核燃料輸送物設計変更承認申請

MST-30型輸送物（A型核分裂性六ふっ化ウラン輸送物）の設計変更承認申請

2019.7.4

三菱原子燃料株式会社

図1.2-1 リング板

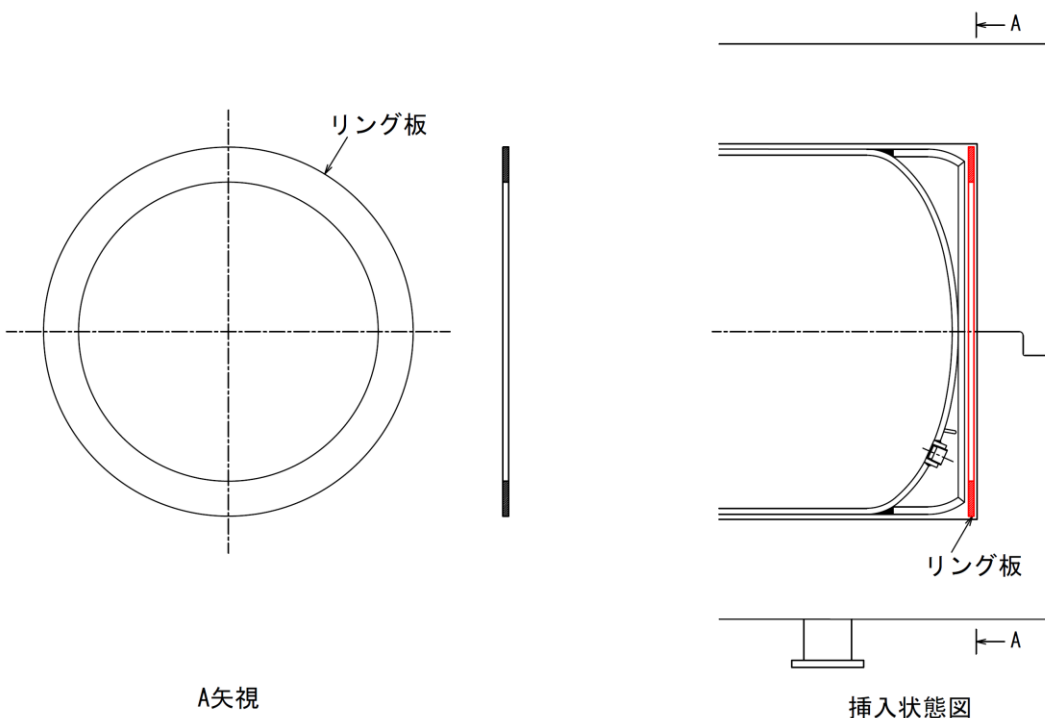
- ・ リング板の追加 (落下時に保護容器内殻が過度に変形し閉止栓と接触することを防止する役割)
- ・ シリンダ閉止栓の種類限定 (閉止栓が保護容器と接触しにくい形状である「六角穴付き閉止栓」に限定)

図1.2-3 有限要素法を用いた落下解析の評価フロー

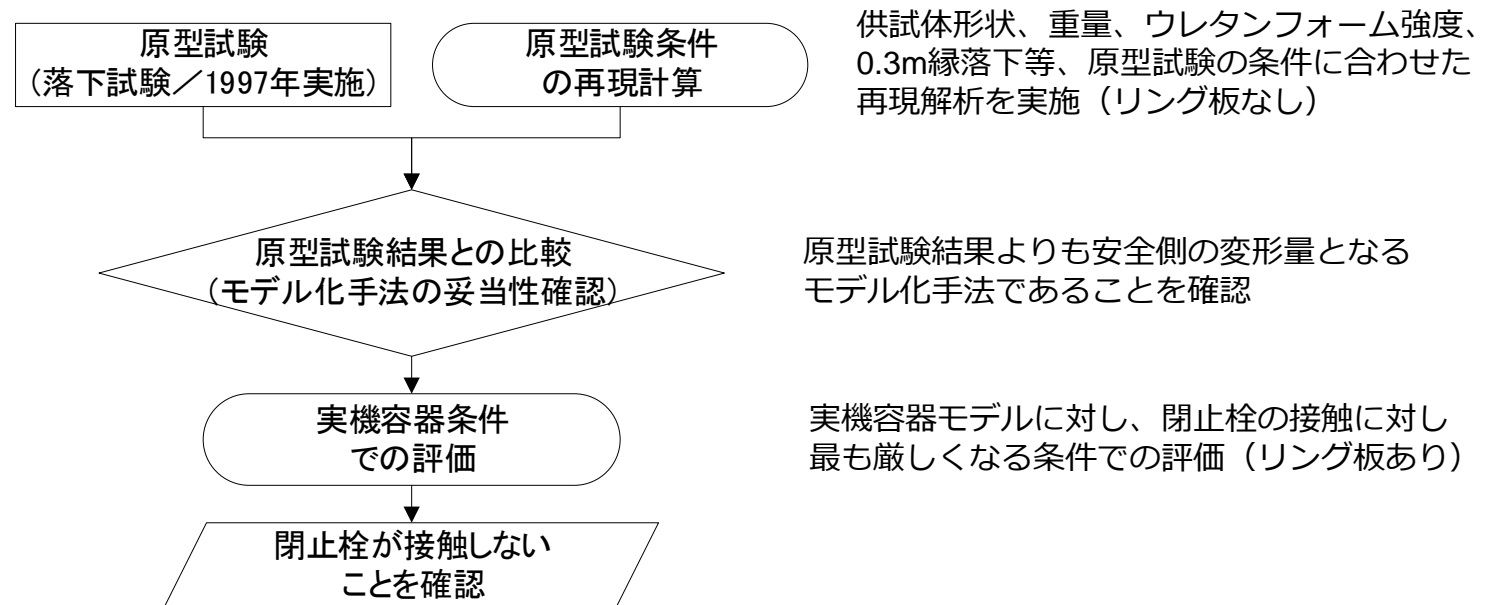
更に、有限要素法 (LS-DYNA) を用いた落下解析評価 (新規追加) により、特別の試験条件の強度試験 (*1) においてシリンダ閉止栓と保護容器が接触しない (閉止栓が接触による外荷重を受けない) ことを確認。
